Handrättning karta Östersund/Vilhelmina (TMA-8) tryckt april 2022

Denna handrättningslista korrigerar kända förändringar och fel i flygdata sedan kartan trycktes. Handrättningarna ska snarast föras in i kartan. Rapportera gärna eventuella felaktigheter eller förändringar i kartans geografiska område till info@pilotshop.se

Lycksele TIZ/TIA förändrat, med mera

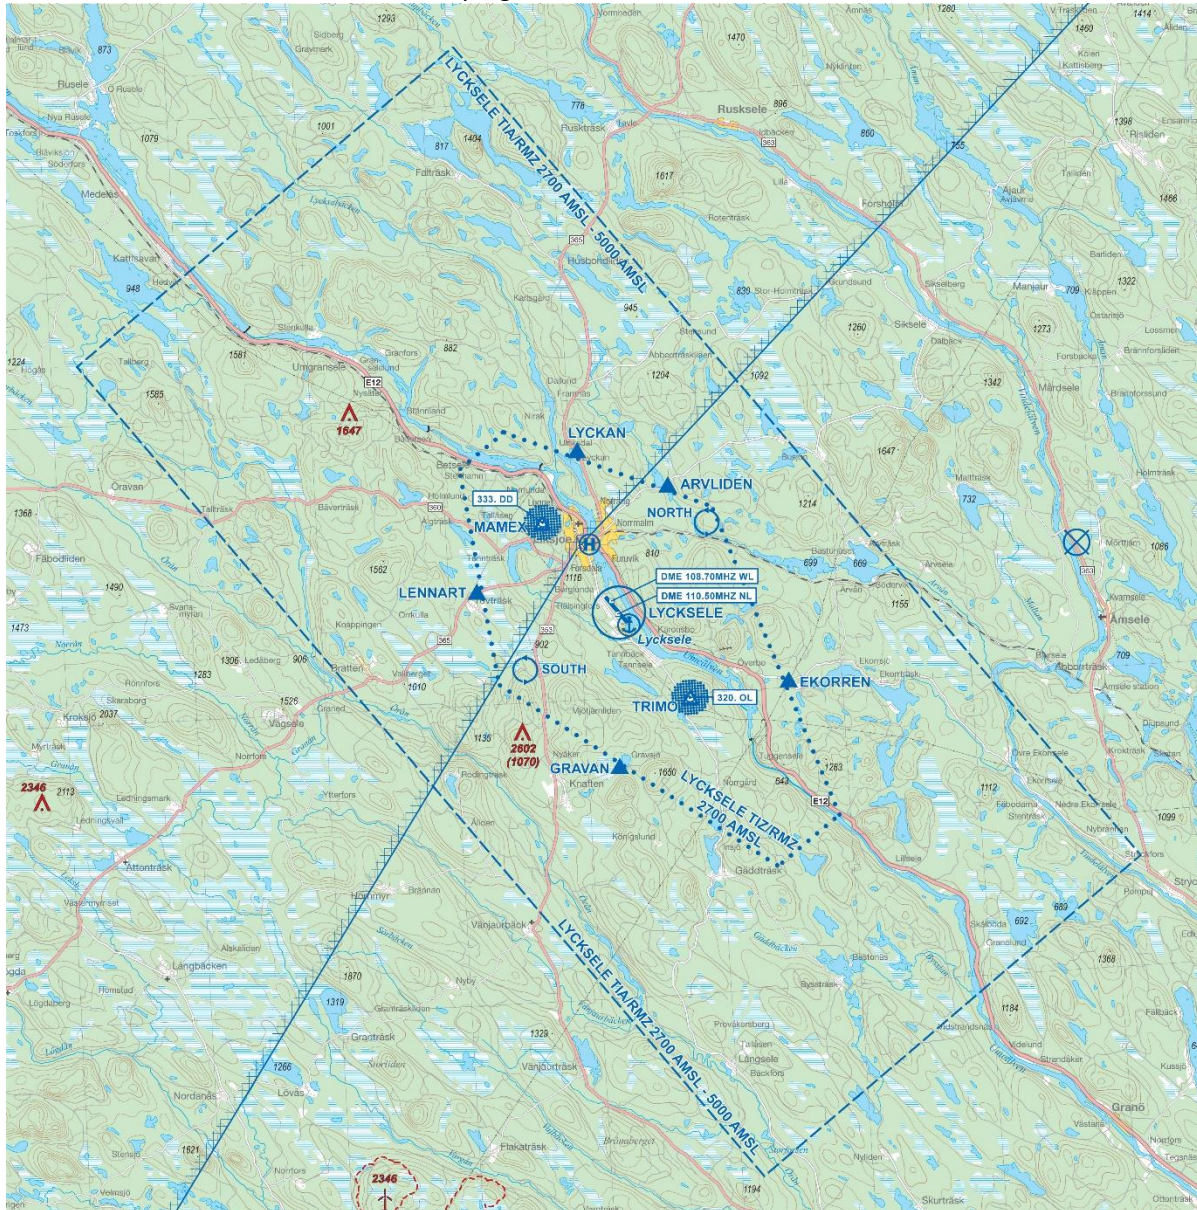
Lycksele TIZ/TIA har blivit större och fått andra vertikala dimensioner. Därutöver har in/utpasseringspunkter införts. På karta 8 är det bara TIA som är synligt.

Aktiv från 2022-05-19
